Dodatek č. 2 ke Smlouvě o dílo

1. Na základě Smlouvy o dílo č. O/20/084, č. smlouvy zhotovitele S200011 uzavřené dne 03.03.2020 (dále jen „Smlouva“) se zhotovitel zavázal pro objednatele zhotovit dílo „Instalace středotlakých parních plynových kotlů na PŠ“ (dále jen „dílo“).

ZMĚNOVÝ LIST Č. 1

Předmět díla:	Instalace středotlakých parních plynových kotlů na PŠ
Objekt:	D.2.1 Instalace kotlů K2, K3
Objednatel:	Teplárny Brno, a.s.
Zhotovitel:	TENZA, a.s.
TDI:	Teplárny Brno, a.s.
Projektant:	UCHYTIL s.r.o.

přílohy	Přílohy: Položkový rozpočet změny č. 3 Zápis o projednání změny č. 3 Výkres D.2.1.12_REZ B-B-NS_upravene Zápis z KD č. 16
---------	--

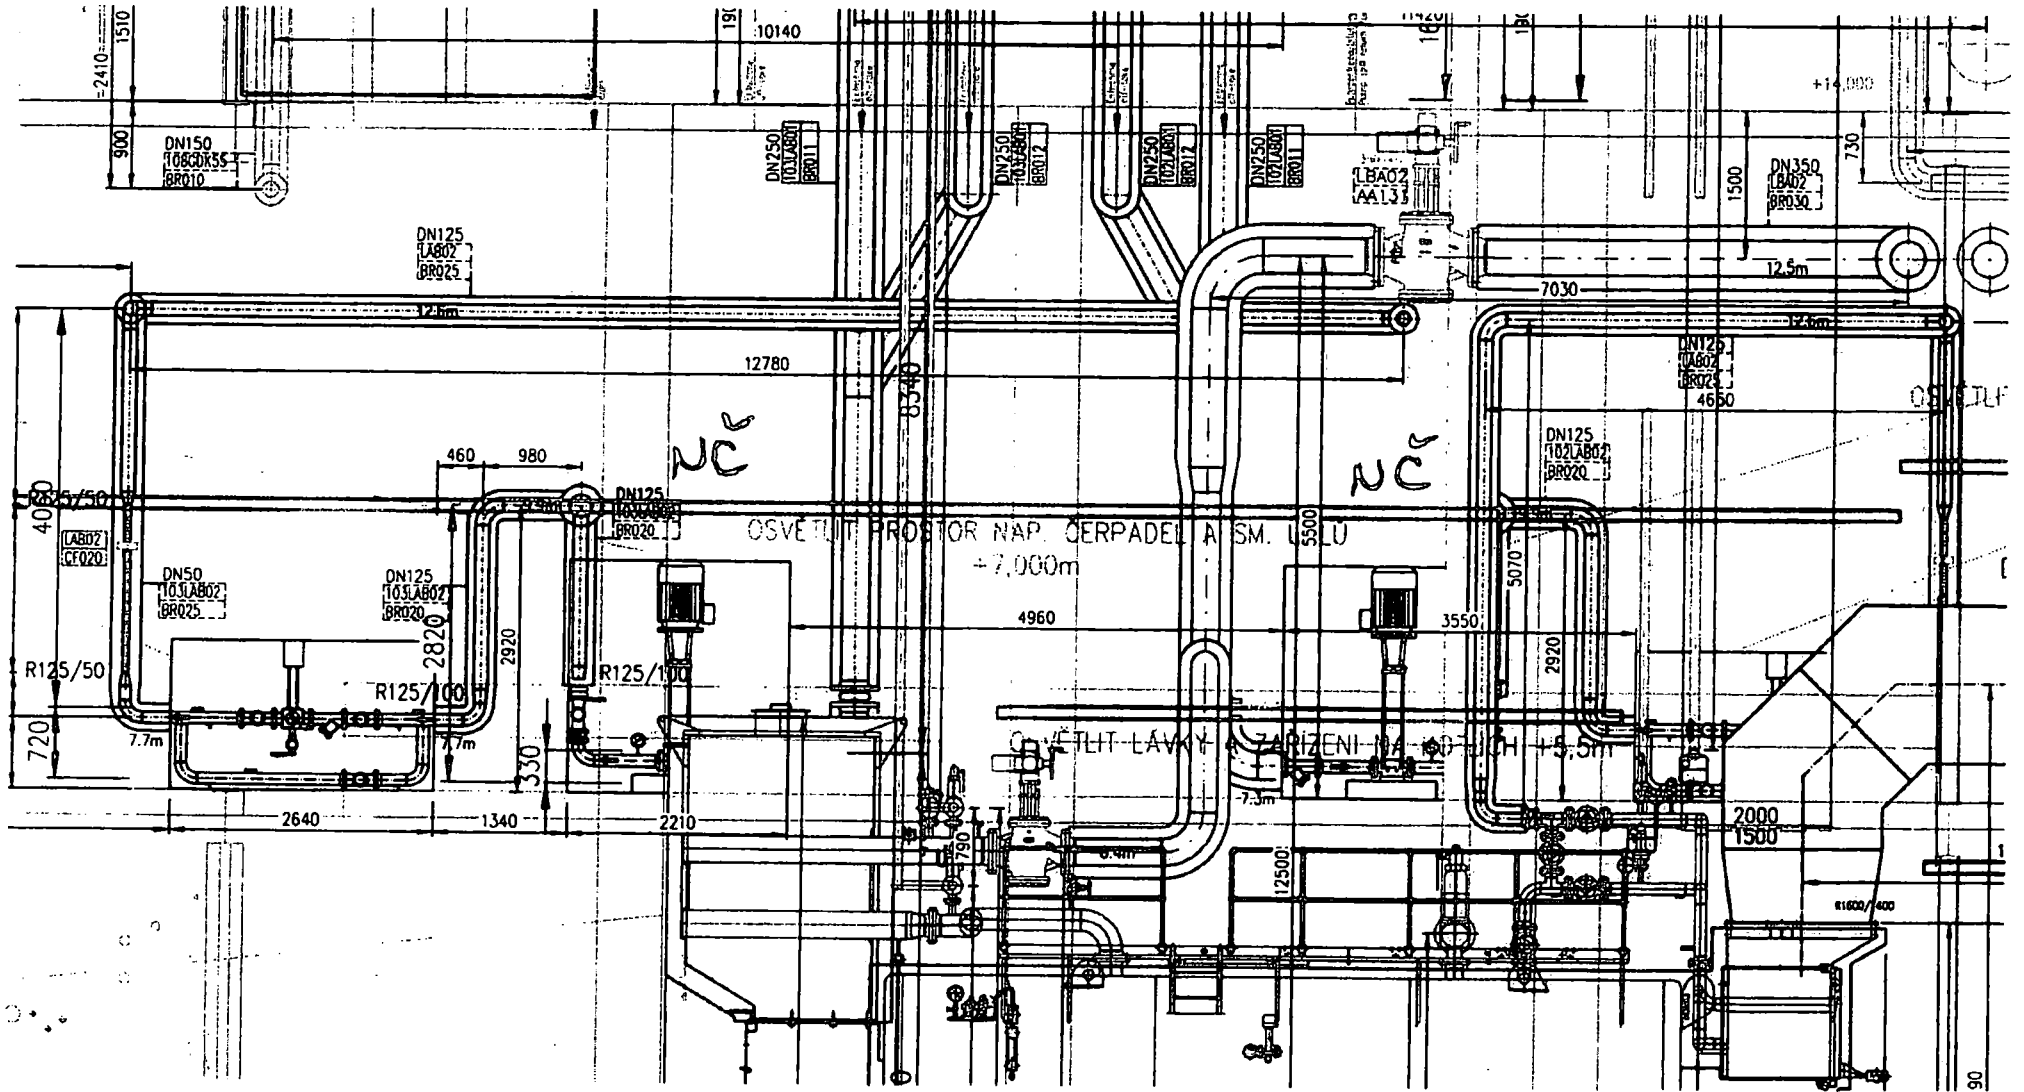
Napájecí čerpadla parních kotlů - in-line - budou nahrazena čerpadly radiálními.

Změna je vyvolána potřebou vyšších parametrů (průtok, výtlak) napájecí vody kotlů.

Výrobce kotlů použil konstrukčně jiný typ čerpadel s větším výkonem, což vyvolá dispoziční změnu napojení potrubí napájecí vody

Odsouhlasení navrženého řešení.

Úprava vedení potrubí.

Výrobce napájecích čerpadel navrhl jiné technické parametry, změna je vyvolaná optimalizací technický parametrů a je opodstatněná.

Půdorysné schéma rozmístění podpor jeřábu a odkládací plochy 4,0x10,0m:

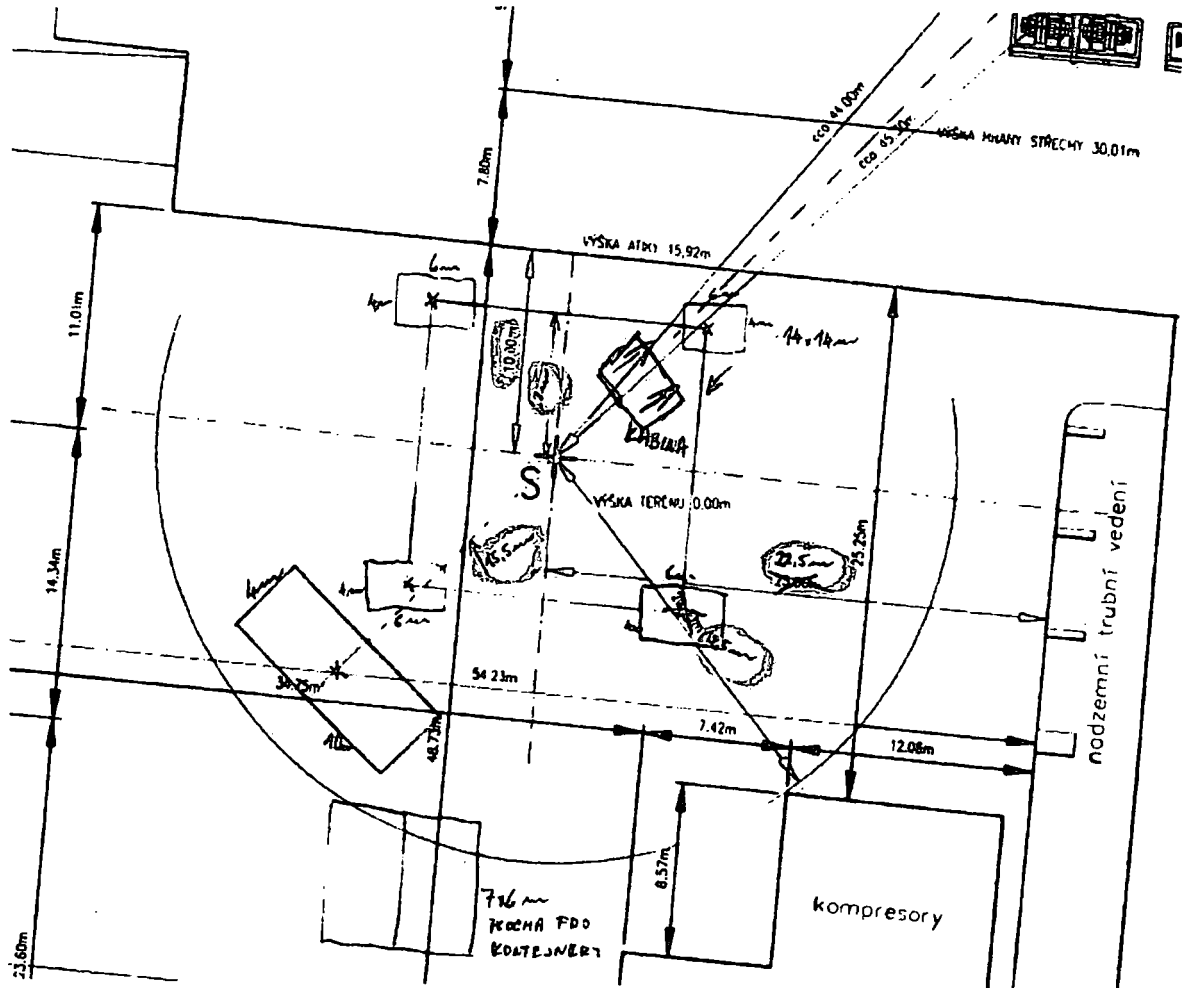
Pro umístění jeřábu k instalaci kotlů je třeba vybudovat železobetonové patky. Vzhledem k tomu, že dojde k narušení prostoru dle přílohy, budou kromě osetí travnatých ploch obnoveny i chodníky a parkovací místa dle přílohy.

Na základě geologického posudku a výpočtu statika je nutné pod patky jeřábu a na odkládací plochu závaží jeřábu (40m²) vybudovat železobetonové základy k zajištění bezpečné únosnosti podkladních vrstev.

Vzhledem k nehomogenitě podloží, vysoké mocnosti navážek a měkkého rostlé zeminy v hlubších polohách budou podpory jeřábu založené za ŽB patkách čtvercového půdorysu. Patky P1 v místě sond V3 a V4 jsou navrženy půdorysného rozměru 3,7x3,7m, tloušťky 600mm, patky P2 na podloží charakterizovaném sondami V1 a V2 jsou navrženy půdorysných rozměrů 4,4x4,4m, tloušťky 900mm.

Základová spára patek musí ležet na betonové vrstvě nacházející se v hloubce 0,6~0,85m. Základová spára bude vyrovnána vrstvou podkladního betonu, tloušťky min.50mm. V případě že bude betonová vrstva v půdorysu patek zastižena v hlubších polohách, je potřeba základovou spáru prohloubit až na tuto úroveň a patky podbetonovat betonem C12/15.

Pláň pro zpevněnou odkládací plochu půdorysných rozměrů 4,0x10,0m bude upravena hutněným štěrkopískem. Stávající navážka tloušťky cca. 0,5m se odebere až na betonovou vrstvu a nahradí hutněným štěrkopískovým polštářem. Ten bude hutněn na $E_{def2}=70$ MPa při koeficientu ulehlosti $l_D=0,85$.

1.3 Geologie a založení a jeřábu

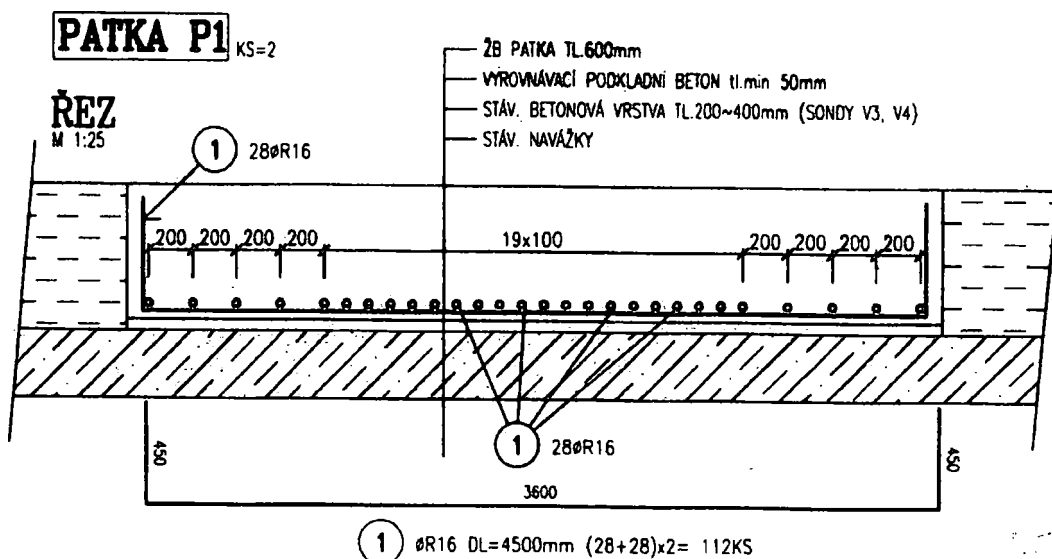
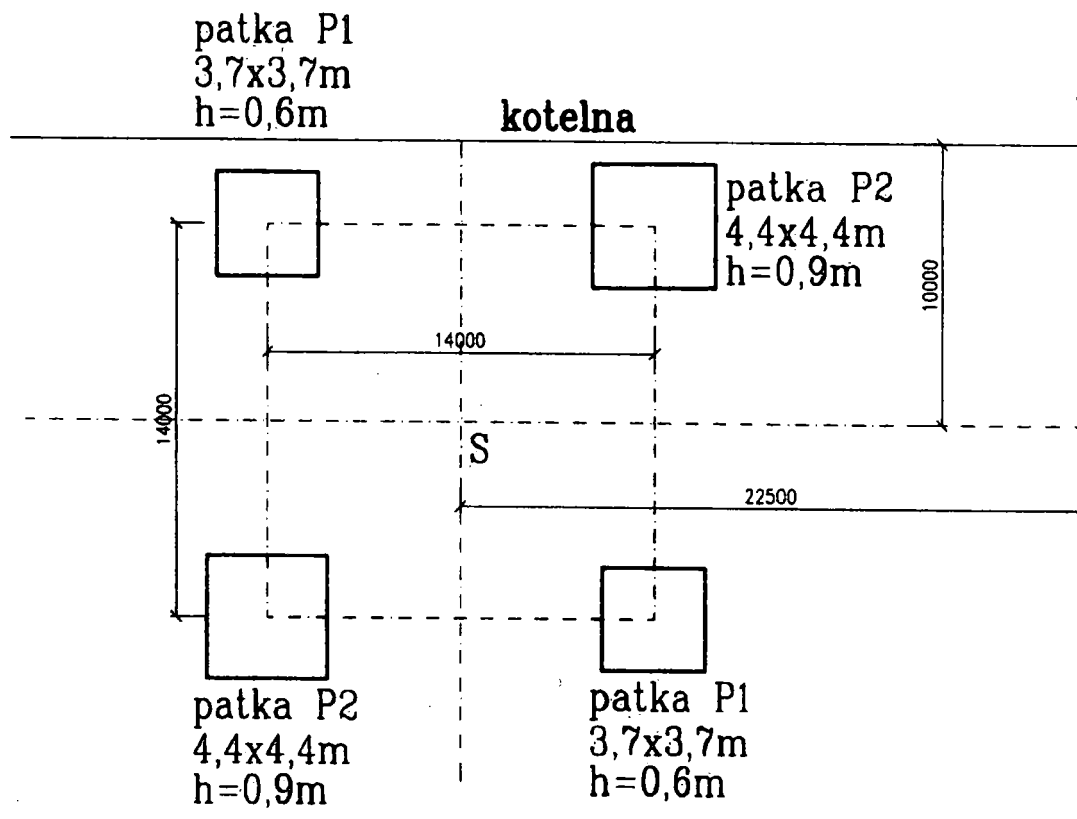
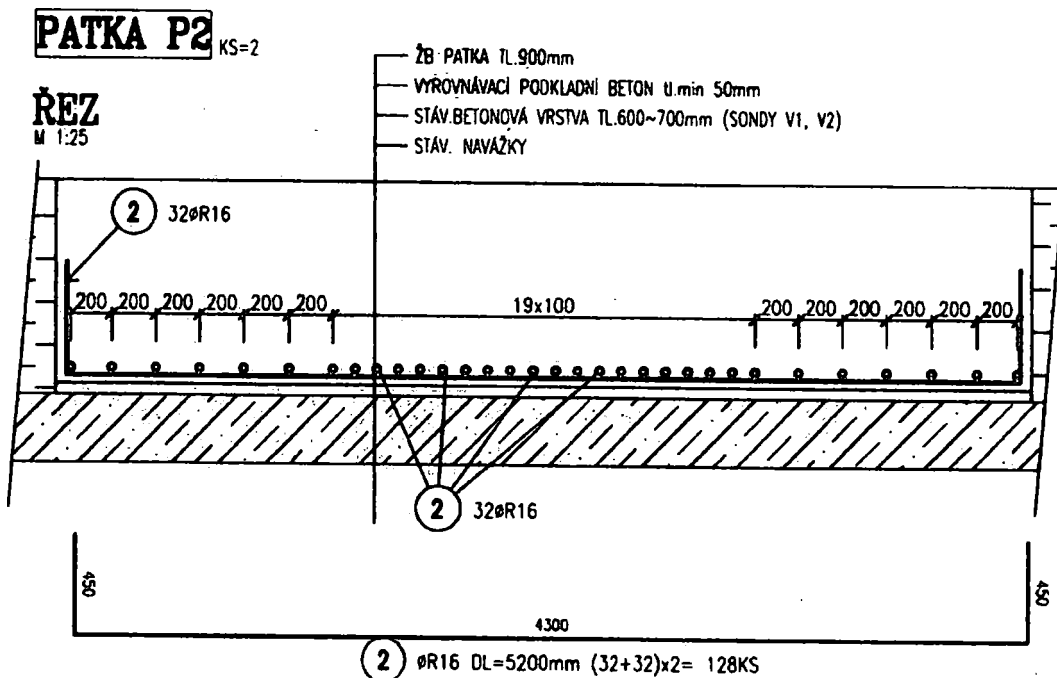
V místě plánovaného založení jeřábu byl proveden IGP, v rámci kterého byly realizovány čtyři průzkumné sondy.

V horní vrstvě tloušťky 0,60~0,85m jsou přítomny navážky, hlíny, škvára nebo písek s úlomky cihel. Pod nimi se nachází beton tloušťky 0,2~0,7m, v horní vrstvě částečně zvětralý. Jedná se o pozůstatek základů bývalého objektu. Pod betonovou vrstvou je vrstva hlíny jílovitoprachové Y (F6-CI) klasifikovány jako navážka mocnosti cca. 1,5m. V nižších polohách se pak nachází jíl prachový F8-CH měkké až tuhé konzistence. V sondě V4 byla v hloubce 3,0m zastižena další betonová vrstva.
